## 监理通知单

工程名称：安徽全柴动力股份有限公司 31MW 分布式光伏发电项目 编号：QCGF-ZHJL-A. 0. 7-012

事由：关于现场安全问题事宜

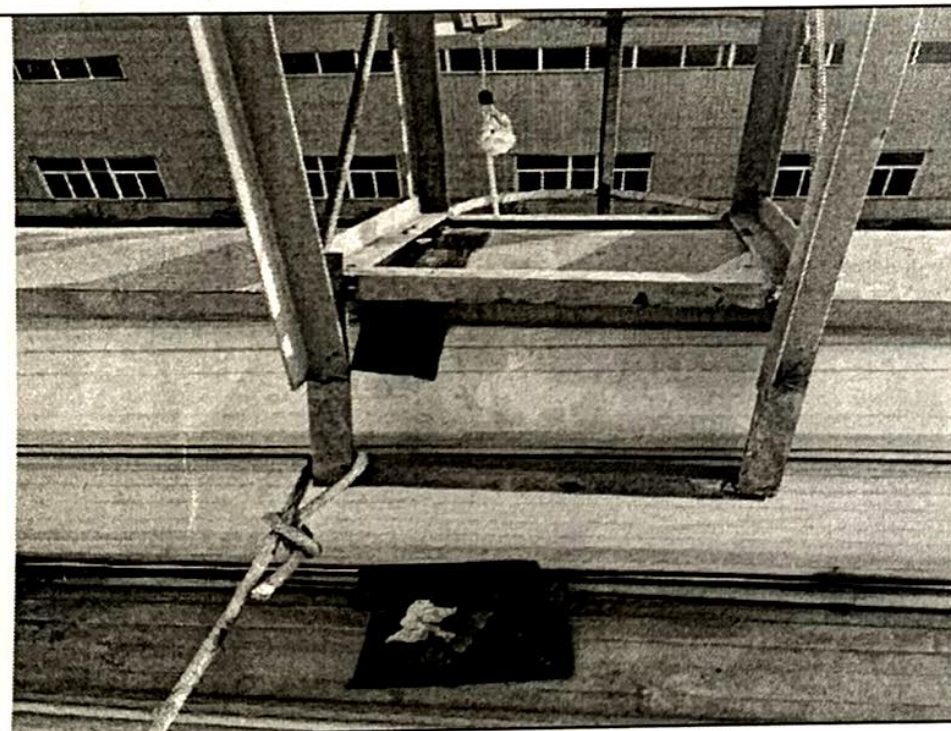
1、爬梯顶端内侧未固定、焊接点面积少，存在严重安全隐患。

2、采光带未设警示标志，存在安全隐患。

爬梯顶端内侧未固定

采光带未设警示标识

针对上述问题，现要求你单位立即按规范要求整改，消除安全隐患，确保施工人员及施工的安全，整改完成后报项目监理机构复查。
